Projet solaire de Saint-Forgeot

Compléments datant du 09/04/2024 : Cas par cas concernant le projet de construction d'une centrale photovoltaïque à Saint-Forgeot (71)

GRILLAGE SOUDÉ POUR AUTOROUTE

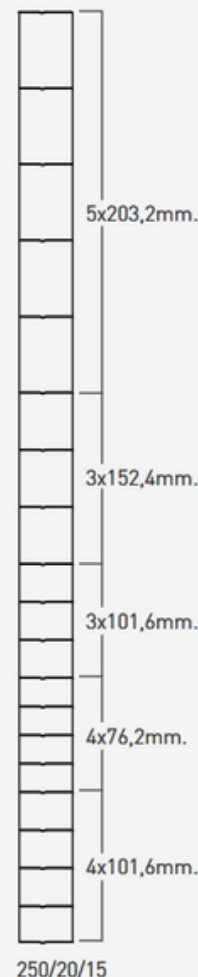
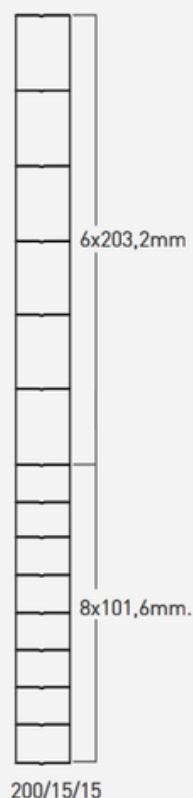
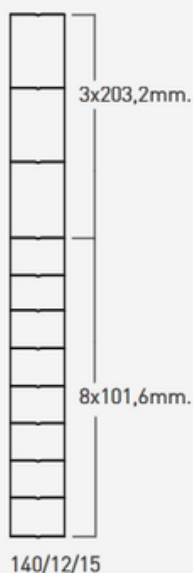
- préciser les caractéristiques de la clôture éventuelle (hauteur, maille, équipement en passage à petite faune terrestre,...);

Les clôtures prévues sont similaires à celles utilisées au bord des autoroutes, de type acier galvanisé gris avec une hauteur de 2m et de grandes mailles vers le bas pour permettre le passage de la petite faune (mailles de 15*20cm). Les supports des poteaux seront installés à l'aide de bèches battues dans le sol, et ne requièrent pas l'utilisation de béton. Elles permettront d'assurer la sécurité et la sûreté de la centrale. Un exemple de documentation de clôture est présent en pièce-jointe.
